Stellungnahme zum geplanten „Sondergebiet Paketzentrum Weichering“ aus Verkehrsrechtlicher und unfallanalytischer Sicht.

1. Änderung des Flächennutzungsplanes „Sondergebiet Paketzentrum Weichering“

Verkehrsreferat
Neuburg am Main

28. Juni 2022

Quelle: UL 3.1 Übersichtslageplan

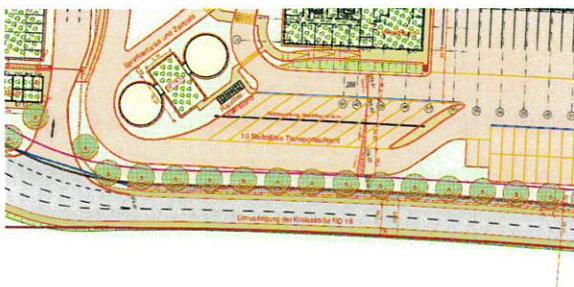
Anmerkung: Um einen sicheren Verkehrsfluss zu gewährleisten, stellen diese Maßnahmen sicherlich ein gutes Mittel dar, jedoch sind die Dimensionen des Ausbaus nicht aus den Plänen abschließend zu entnehmen.

Der Unterlagen Übersichtslageplan ist hierbei jedoch nicht zu entnehmen, welche abschließenden Fahrbahnbreiten für die Anbaubereiche im Zuge der Anschlussstelle und der Brückenverbreiterung vorgesehen sind. Bemaßungen der Fahrbahnen sind hier limitiert anwendbar. Es wurde mit einer Fahrbahnbreite von 7,00 m und somit der EKL 4 entsprechend geplant. Die Gesamtbreite des Ausbaus, gerade in der Annäherung an die südliche Zufahrt (10,50 m) erfüllt nicht den Standard für die EKL 3 (11,00 m). Jedoch wird der Angestrebte Ausbau auf 7,00 m hinsichtlich der Realisierbarkeit als ausreichend erachtet, da die Sicherheitsräume selbst im Begegnungsverkehr mit Schwerverkehr als ausreichend einzuschätzen sind.
